**Avis délibéré
sur le projet de plan local d'urbanisme (PLU)
de la commune d'Itteville (91)
à l'occasion de sa mise en compatibilité par déclaration de
projet, en vue de l'extension des « Moulins Fouché »**

**N°MRAe APPIF-2023-115
du 20/12/2023**

Figure 2: illustration du site sans (à gauche) et avec (à droite) le projet (RP, p. 9 et 10)

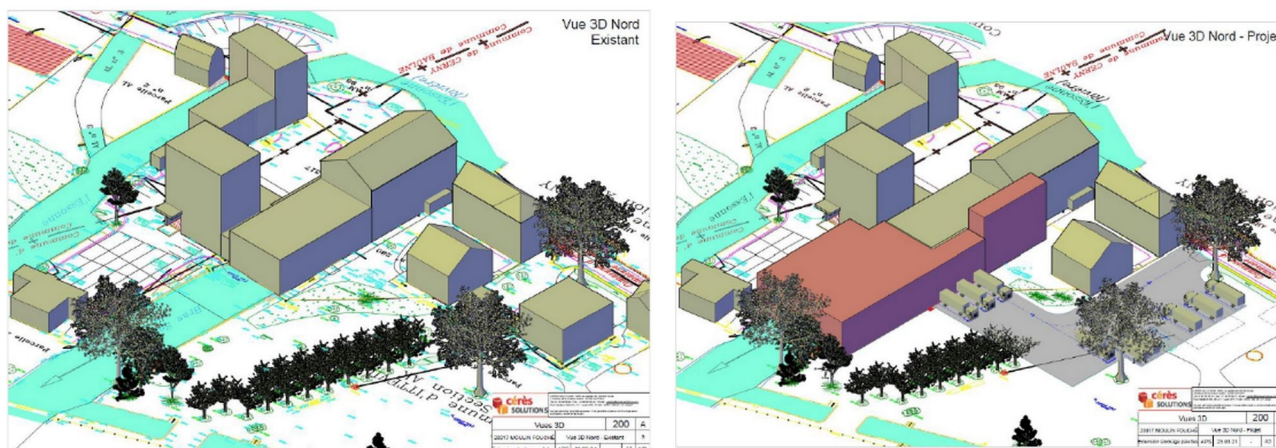
Le projet opérationnel est localisé au sud de la commune d'Itteville, qui s'étend sur 12,2 km² et qui comptait 6 638 habitants en 2020 (Insee). Il consiste à agrandir un moulin situé sur l'un des bras secondaires de l'Essonne. Le site, d'une superficie d'un hectare, comporte des bâtiments d'exploitation (dont le moulin), ainsi qu'une aire de livraison, une maison, et un espace naturel et boisé. Il est prévu une extension du moulin de 270 m², sur pilotis, dans le prolongement et en surplomb du bief². Elle s'accompagne de l'aménagement d'une aire de stationnement automobile attenante de 352 m². Le projet prévoit que l'aire de livraison existante, d'une superficie de 316 m², soit déconstruite et que son emprise fasse l'objet d'un projet de renaturation. Le déplacement d'une fosse septique est également évoqué (EE, p. 77). Le projet est toutefois insuffisamment décrit : le rapport de présentation (RP) ne contient pas de plan masse permettant d'appréhender l'emprise au sol des constructions et aménagements projetés. Il ne précise pas leur localisation et ne présente pas de coupe transversale permettant d'apprécier l'intégration du projet dans son environnement. L'illustration 3D du projet (RP,

p. 10) est incohérente avec les dimensions annoncées des parkings automobiles existants et de celui qui doit être aménagé³.

3 Le nouveau parking automobile, tel que représenté sur l'illustration graphique du projet (RP, p. 10), semble occuper une superficie quatre ou cinq fois plus importante que le parking existant.

- décrire le projet opérationnel de manière à évaluer les incidences prévisibles par l'exécution du PLU (plan masse, coupes transversales, surfaces associées aux aménagements).

Figure 3 : évolution du règlement graphique (RP, p. 16)

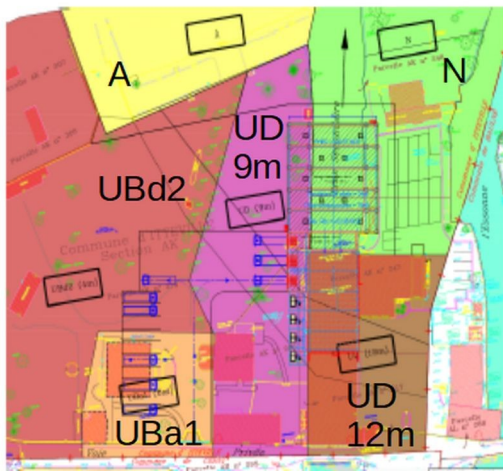
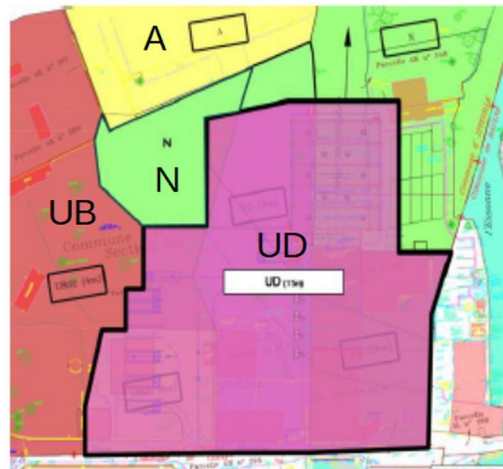
La mise en compatibilité du PLU prévoit d'étendre la zone UD sur une partie de la zone N (sur 590 m²)⁴ et de la zone UB. En contrepartie, la commune propose d'étendre la zone N sur des secteurs UB et UD au nord-ouest du projet, en présentant cette modification comme une mesure compensatoire. Le dossier ne présente pas de bilan surfacique des évolutions de ces différentes surfaces et encore moins d'évaluation de la valeur écologique des parcelles concernées par ces projets d'évolution. Les évolutions elles-mêmes sont décrites de manière très confuse dans le dossier. Le rapport d'évaluation environnementale (p. 7) évoque par exemple un ajustement de l'objectif du projet d'aménagement et de développement durables (PADD) visant à « préserver les milieux naturels et sensibles », mais sans décrire cet ajustement. Il comporte également plusieurs incohérences en décrivant notamment des modifications d'orientations d'aménagement et de programmation (OAP) du PLU issues d'une

procédure précédente⁵. Enfin, dans l'évaluation des incidences Natura 2000, les évolutions décrites ne correspondent pas à celles de la présente MECDP.

L'Autorité environnementale signale par ailleurs que l'évolution des secteurs de zone N dans le règlement graphique ne peut être présentée comme une mesure compensatoire des atteintes prévisibles à la biodiversité. Ces mesures doivent en effet répondre à un principe de correction des atteintes et apporter un gain écologique réel et mesurable. Il s'agit par exemple de proposer des mesures de restauration ou renaturation d'espaces favorables à la biodiversité.

- réviser le rapport d'évaluation environnementale en corrigeant les incohérences et les erreurs relevées par l'Autorité environnementale ;
- présenter un bilan précis de l'évolution des surfaces du règlement graphique ;
- démontrer l'équivalence ou le gain écologique lié au reclassement en zone N d'un secteur en contrepartie de l'ouverture à l'urbanisation d'un autre secteur de zone N.

Figure 4: habitats naturels et enjeux écologiques associés (RP, p. 38 et 57)

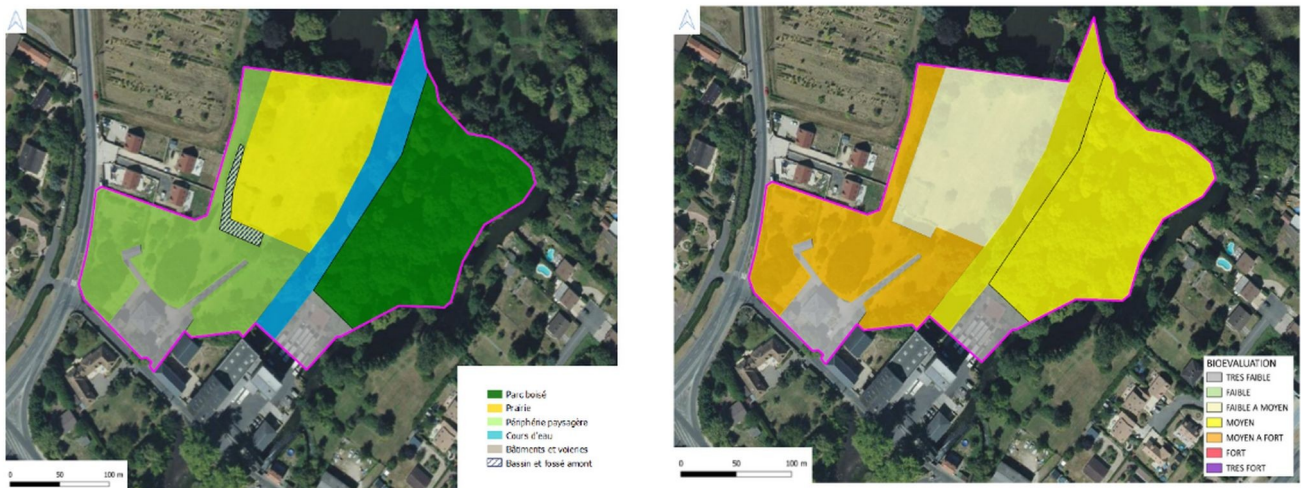
Le rapport d'évaluation environnementale s'appuie sur un inventaire des habitats naturels de la faune et de la flore réalisé sur les quatre saisons, sur une zone d'étude élargie (emprise du projet sans le bâtiment existant du moulin, augmentée de deux secteurs situés au nord-est et au nord-ouest). La zone d'étude est composée du bras du cours d'eau, de ses berges artificielles, et d'un boisement attenant (à enjeu écologique moyen selon le dossier, EE, p. 57), d'une prairie (fauchée avant la visite de terrain, à enjeu faible), d'une pelouse arborée (à enjeu moyen à fort), d'un bassin et de son fossé amont, du parking, et de la maison.

Aucune espèce d'amphibien n'a été identifiée, sans que le dossier n'analyse cette absence au regard des zones humides probablement présentes sur et à proximité du site, et les inventaires des poissons n'ont pas fait l'objet d'un protocole scientifique, sans que le dossier ne justifie ce choix⁶.

(5) L'Autorité environnementale recommande de réaliser des investigations *in situ* des amphibiens, des poissons et frayères dans le bief avec des moyens techniques proportionnés aux enjeux.

Figure 6: règlement graphique du PPRI (RP, p. 15)

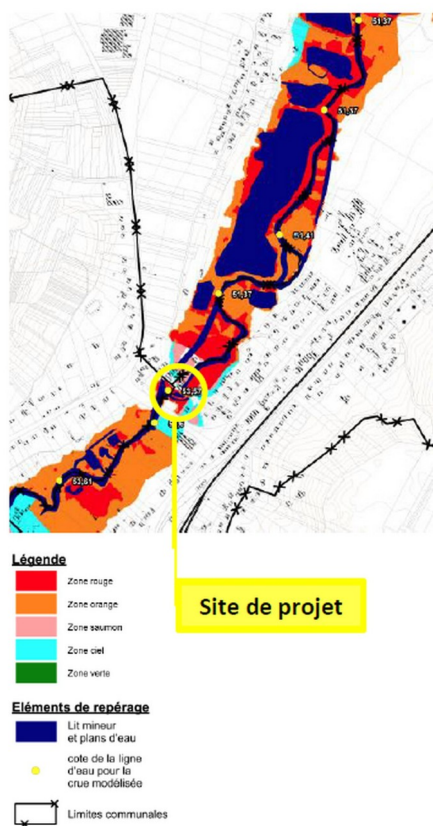
Le secteur concerné par la mise en compatibilité du PLU est exposé à un risque d'inondation par débordement de l'Essonne. Le site est concerné par les zones dites « d'aléas faibles » (zone ciel) et « d'aléa moyen à fort » (zone saumon) du règlement graphique du PPRI (RP, p. 15, figure 6) qui correspondent respectivement à des zones urbanisées d'aléa faible et d'aléas moyen à fort. Cependant, le rapport d'évaluation environnementale affirme que « *l'ensemble de la zone d'étude se situe en dehors du périmètre du PPRI de la vallée de l'Essonne* » (p. 19), ce qui est contradictoire.

Le plancher du bâtiment en extension sera positionné à une cote de 53,96 m NGF (nivellement général de la France), contre 53,57 m NGF pour les plus hautes eaux connues. Le choix de prendre pour hypothèse cette crue de référence n'est pas justifié au regard de l'aggravation potentielle des risques d'inondation liée au changement climatique.

Selon le rapport de présentation, le projet ne constituera pas « *une entrave à l'écoulement des eaux* » (p. 14). Toutefois, cette affirmation n'est pas démontrée, les volumes de déblais et remblais générés par le projet en zone inondable n'étant pas décrits. De plus, il est précisé que les affouillements et exhaussements seront limités par le PLU au strict nécessaire, sans proposer une évolution du règlement en ce sens (EE, p. 74).

Globalement, le traitement de l'enjeu inondation, même au stade du PLU, est insuffisant, en termes de caractérisation des risques, et de prise en compte des incidences hydrauliques du projet en période de crue.

(9) L'Autorité environnementale recommande d'évaluer et prendre en compte les incidences hydrauliques du projet permis par la mise en compatibilité du PLU au regard du risque de crue.
